INFORME DE HITO DE CONTROL
N° 22407-2022-CG/GRSM-SCC

OBRA “AMPLIACIÓN Y MEJORAMIENTO DEL SISTEMA DE AGUA POTABLE Y ALCANTARILLADO EN VILLANUEVA - PUCACACA - CHINCHA ALTA - SHIMBILLO - NVO CODO – PICOTA - SANTA ROSILLO - SAN ANTONIO - NUEVA UNIÓN - WINGE CASPIZAPA, PTO RICO Y SAN HILARIÓN, PROVINCIA DE PICOTA -SAN MARTÍN” CON CUI: 2078794.

HITO DE CONTROL N° 1 – REVISIÓN DEL EXPEDIENTE TÉCNICO, EJECUCIÓN CONTRACTUAL Y REVISIÓN DE LA VALORIZACIÓN N° 31 DEL MES DE AGOSTO 2022

Imagen n.º 5
Plano General de Alcantarillado

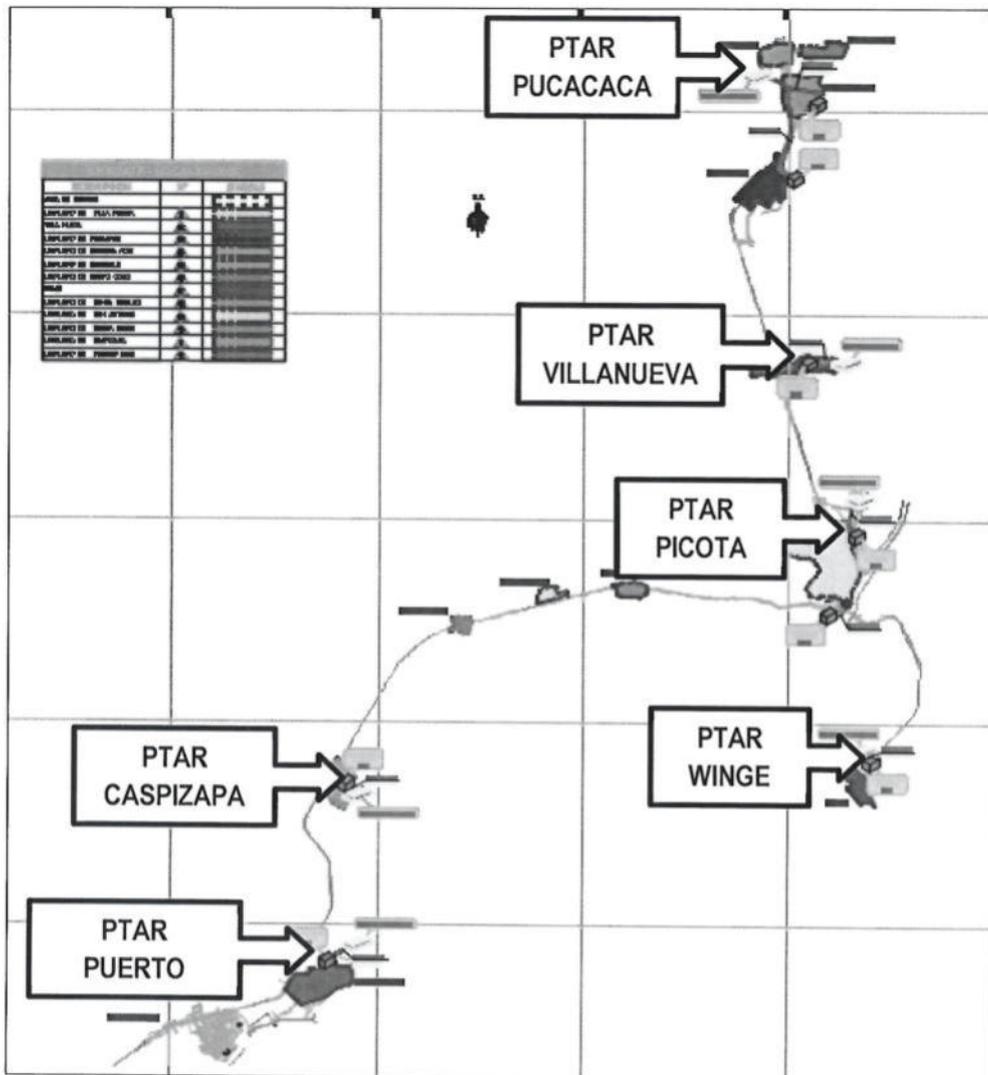
- El Estudio de Mecánica de Suelos ha considerado 3 calicatas para las plantas de tratamiento de aguas residuales (PTAR) del proyecto. Por otro lado, en la Obra se han considerado un total de 6 plantas de tratamiento de aguas residuales en las localidades de Puerto Rico, Caspizapa, Picota, Villa Nueva, Pucacaca y Winge (ver imagen n.º 5); en ese sentido, considerando la "GUÍA DE ORIENTACIÓN PARA ELABORACIÓN DE EXPEDIENTES TÉCNICOS DE PROYECTOS DE SANEAMIENTO" recomienda como mínimo 3 calicatas en plantas de tratamiento; es así, que el número de calicatas recomendadas por la citada guía son diez y ocho (18). Por lo antes indicado, se tiene que el expediente técnico no ha considerado la cantidad de calicatas recomendadas, habiendo realizado solo 3. Es así, que durante la ejecución de las PTAR se pueden presentar suelos distintos a los indicados en el Estudio de Mecánica de suelos del Expediente Técnico, pudiendo afectar plazos, y la calidad de vida de los beneficiarios del proyecto.

Documento de libre disponibilidad de terreno de la PTAR en la localidad de Winge.

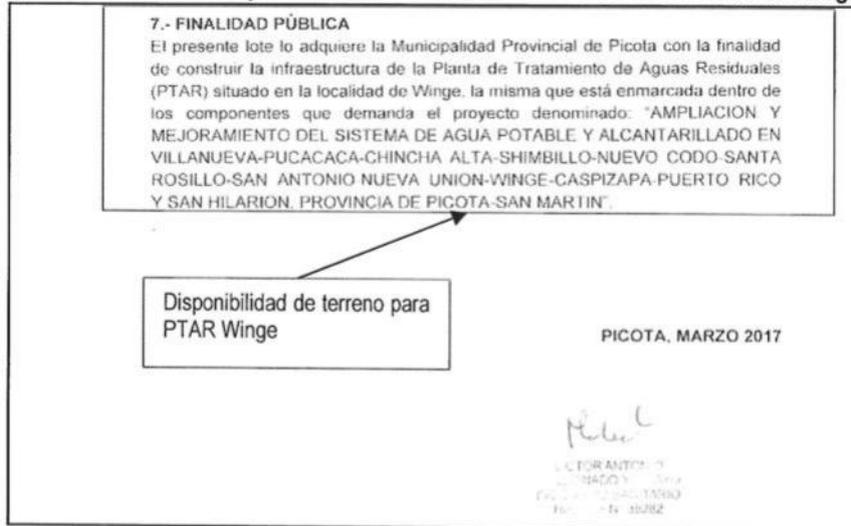
- No se presenta documento(s) que acrediten la libre disponibilidad de terreno para la estructura de Cámara de Bombeo de Desagüe proyectada en la localidad de Winge; sin embargo, la memoria descriptiva solo hace referencia de un lote para la Planta de Tratamiento de Aguas Residuales (PTAR) proyectada en dicha localidad (véase imagen N°7), no obstante adjunto a la memoria descriptiva se ha constatado una minuta notarial de compra-venta suscrita el 21 de mayo de 2013, por el monto de S/ 13 000,00, entre la Municipalidad Provincial de Picota y el señor Juan de Dios Cachique Amasifuen, por la compra de un terreno agrícola con un área de 6 400, 00 m2 aproximadamente y partida registral n.º 04030653; para la PTAR.

Además, el panel fotográfico adjunto al documento de disponibilidad de terreno (memoria descriptiva) se advierte sembríos de arroz, lo cual podría ocasionar problemas al momento de la construcción de la estructura proyectada.

Documento de libre disponibilidad de terreno - Caspizapa.

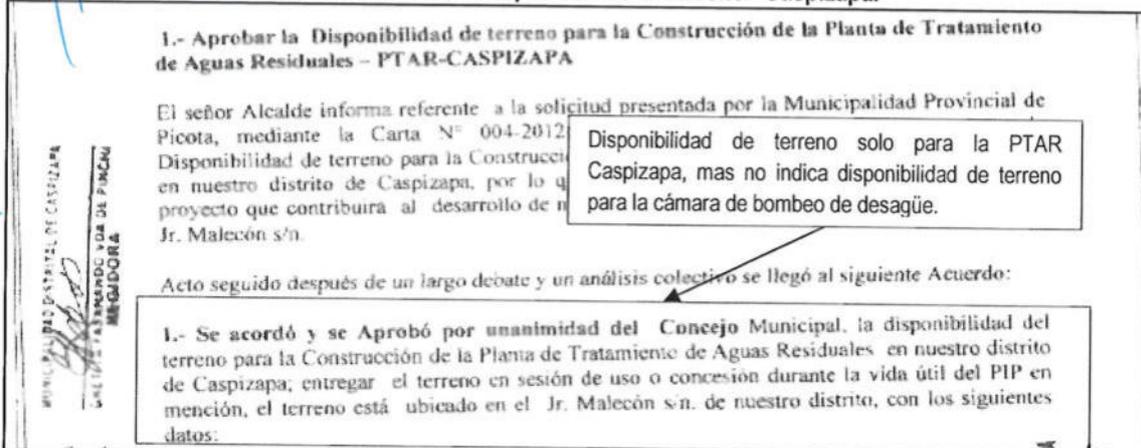
- No se presenta documento(s) que acrediten la disponibilidad de terreno para la estructura para la cámara de bombeo de Desagüe proyectada en la localidad de Caspizapa; sin embargo, en el documento de libre disponibilidad (Acta de Sesión Extraordinaria n.º 020-2012 del Concejo Municipal de Caspizapa) se advierte que se acordó y aprobó por unanimidad del Concejo Municipal, la disponibilidad del terreno para la Construcción de la Planta de Tratamiento de Aguas Residuales en el distrito de Caspizapa, asimismo entregar el terreno en sesión de uso o concesión durante la vida útil del PIP; además se precisa que el terreno está ubicado en el Jr. Malecón s/n; tal como se muestra en la siguiente imagen:

Imagen n.º 15
PTAR Picota.

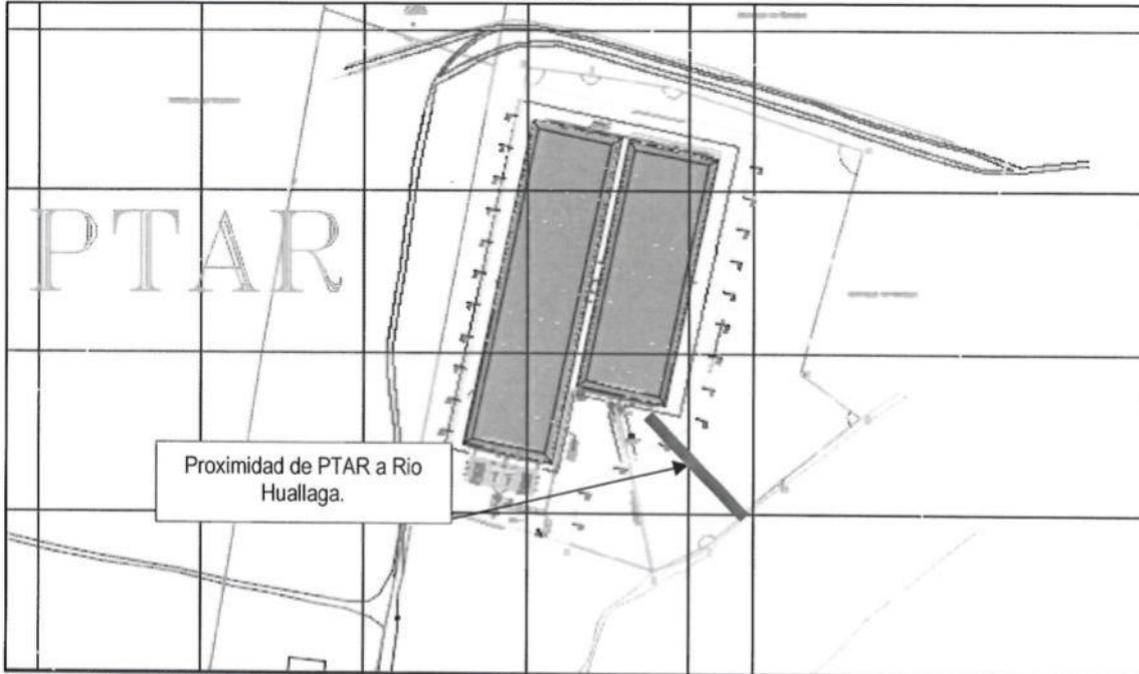
De la revisión al plano "PTAR – PICOTA Movimiento de Tierras" (Plano MT-07), se ha determinado proximidad entre el río Huallaga y el terreno para la construcción de la PTAR de Picota (Ubicada en la margen izquierda del brazo izquierdo del río); con una distancia aproximada de 85, 00 m aproximadamente; además se corroboró que el expediente técnico no ha analizado posibles erosiones de la ribera de la margen izquierda, además de la determinación de niveles de máximas avenidas del mencionado río, a fin de asegurar un adecuado funcionamiento y/o sostenibilidad en el tiempo de la planta de tratamiento de aguas residuales proyectada.

Imagen n.º 16
Detalle de conexión domiciliaria.

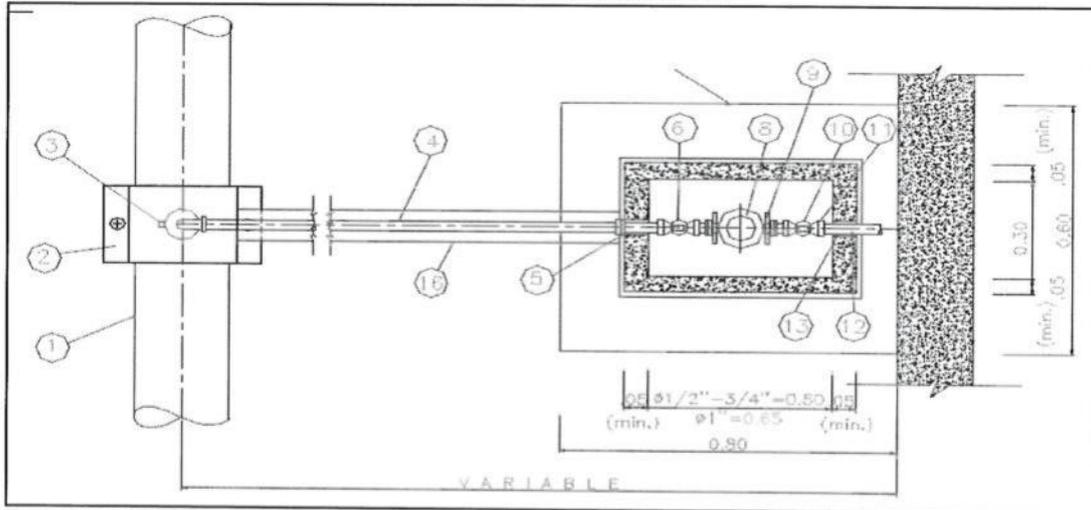
- La reposición de veredas en conexiones domiciliarias de agua no se ha realizado con las mismas dimensiones para todos los casos, toda vez que el plano D-07 (Detalle de conexión domiciliar de agua potable) indica una reposición de vereda de 60cmx80cm (véase imagen N° 16). Situación que advierte la no ejecución las veredas de acuerdo a lo indicado en el citado plano del expediente técnico.

2.3 Chincha Alta - Cámara de Bombeo de Desagüe (CBD).

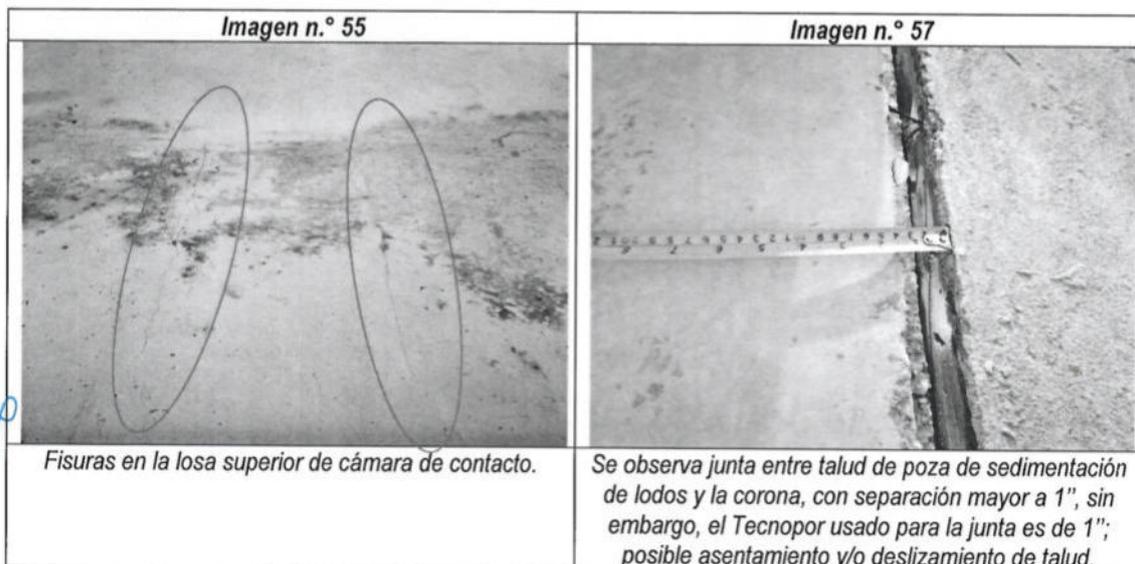
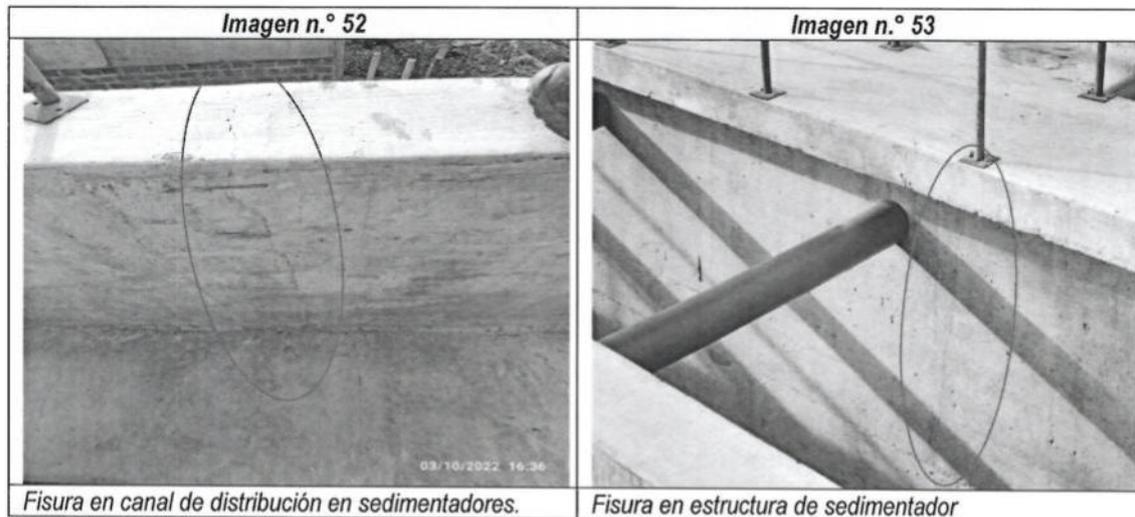
- Se ha constatado grieta en sobrecimiento y muro de ladrillo en la parte posterior del cerco perimétrico de la CBD, debido al asentamiento de suelo; asimismo se observó asentamiento de veredas en la parte posterior y lateral de cerco perimétrico la CBD.

<p>Imagen n.º 52</p> 	<p>Imagen n.º 53</p> 
<p>Fisura en canal de distribución en sedimentadores.</p>	<p>Fisura en estructura de sedimentador</p>

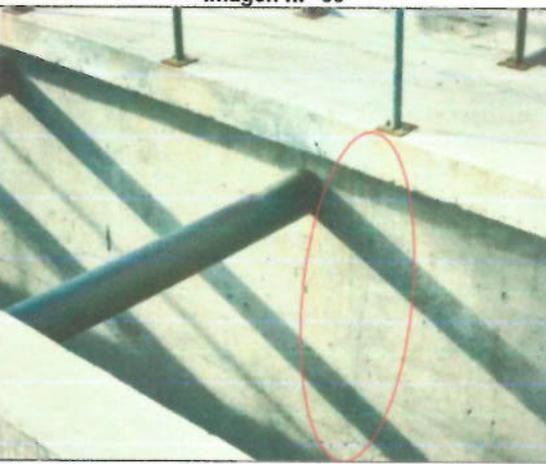
- Se constató en general que las bases de las barandas no se encuentran ancladas completamente a las estructuras de concreto de la PTAP; asimismo, se observó presencia de óxido y soldaduras deficientes en dichas barandas.
- Se constató fisuras en las estructuras de concreto de los sedimentadores
- Agua estancada en filtros
- Fisuras en losa superior de cámara de contacto
- Se ha constatado una poza de sedimentación de lodo, en la que se observó que la junta entre la corona y el talud de poza tiene una separación mayor a 1", con un ligero desnivel.
